DELIBERAZIONE DELLA GIUNTA REGIONALE 21 giugno 2023, n. 882

ID 7378 - Procedura di Valutazione d'Impatto Ambientale e Valutazione di Incidenza Ambientale ai sensi del D.Lgs 152/2006 e s.m.i. - Riqualificazione con ampliamento di Porto Gaio a Marina di Gallipoli (Le) - Proponente: Porto Gaio S.r.l. Parere favorevole condizionato della Regione Puglia. -

Oggetto: “**ID: 7378 - Progetto di riqualificazione con ampliamento di Porto Gaio - Marina di Gallipoli. Procedimento di VIA. Comunicazione procedibilità istanza, pubblicazione documentazione, e Responsabile del procedimento.**” **Riscontro di ARPA Puglia.**

[ID_VIP 7378] **GALLIPOLI (LE) – Progetto di riqualificazione con ampliamento di porto Gaio – Marina di Gallipoli.**

OM05 – Opere marittime / stralcio

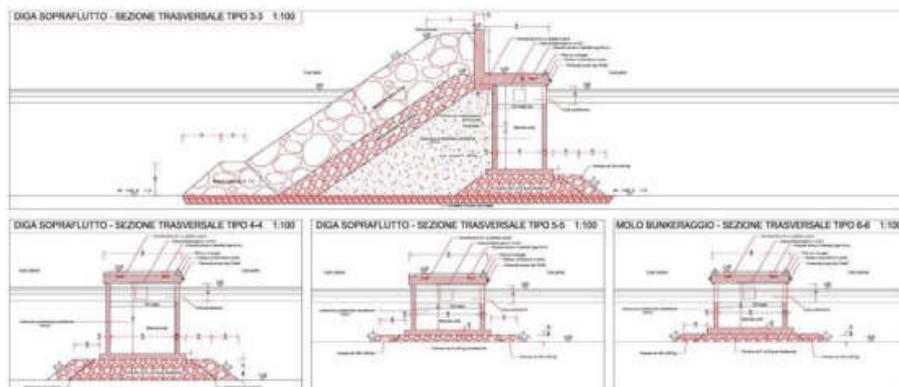
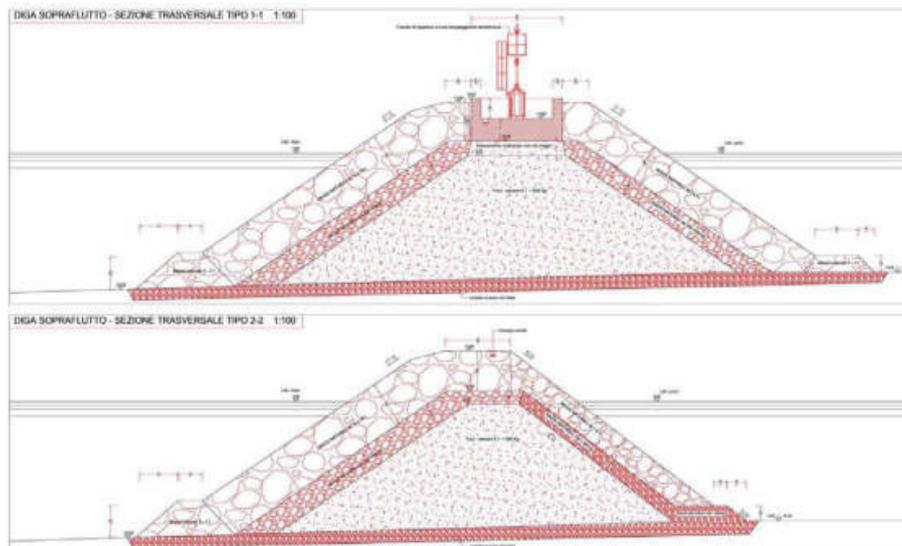
Il progetto prevede la realizzazione di un'opera di difesa di tipo permanente ovvero **un nuovo molo foraneo**, con la tradizionale tipologia a scogliera, mentre le opere interne di accosto sono previste con tipologie costruttive trasparenti (pontili galleggianti).

Il molo di sottoflutto già esistente e facente parte di altra concessione **non rientra nel progetto.**
